改善箇所説明図

不具合内容

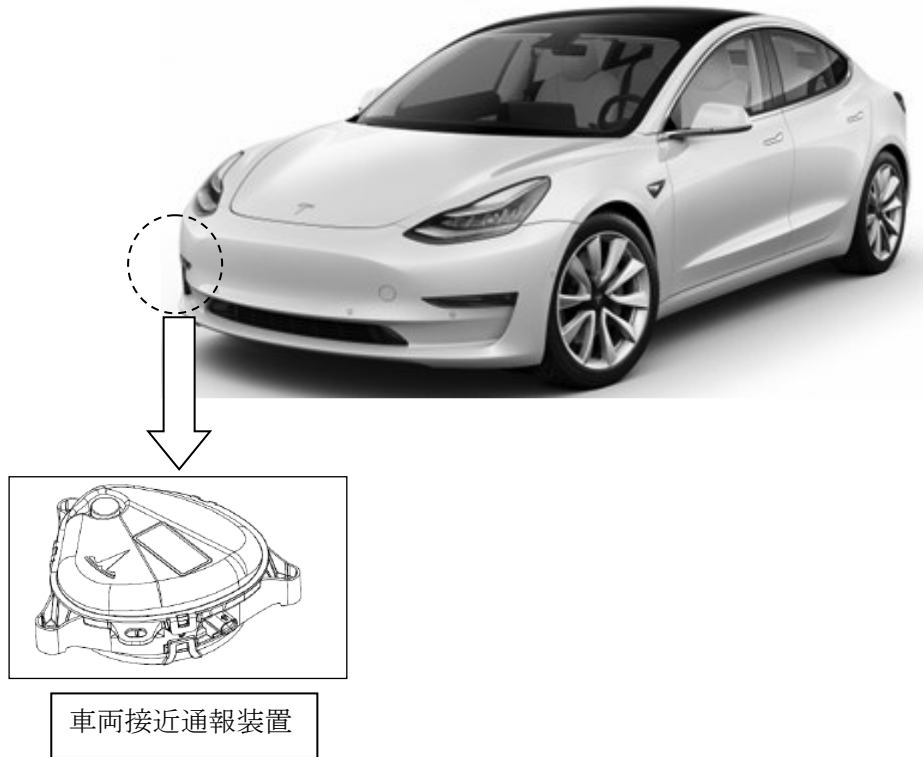
車両接近通報装置において、過去に配信されたアップデートプログラムの設計が不適切であったため、車両の初期化を行った場合、車両の前進及び後退時に当該装置の音が鳴らず、車両接近通報装置の基準を満たさない。

全車両、対策がなされたプログラムの配信を行う。

識別：ソフトウェアバージョン 2023.44.30.14 かそれ以降
